# 监理通知单

工程名称:虞城县农村能源革命试点阿特斯 100MW 光伏发电项目 编号:YCGF-ZHJL-016

事由: 关于桩基施工质量问题

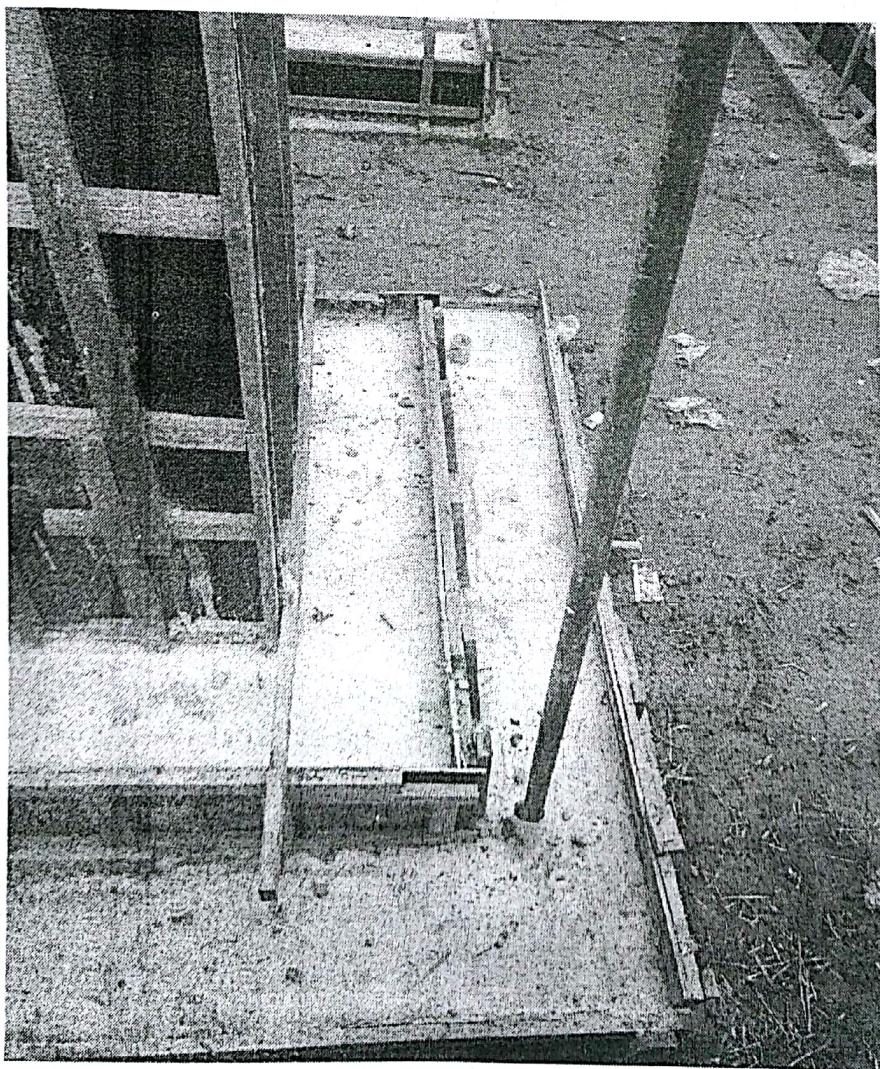
贵单位所施工的 35KV 外线存在如下质量问题:

- 1、塔基础外观质量差, 模板没有校核, 浇筑时又胀模, 外观尺寸偏差大。
- 2、塔基础预埋螺栓锈蚀严重。

针对以上问题尽快整改, 整改后报监理部验收, 验收后再进行下道工序施工。(后附照片)
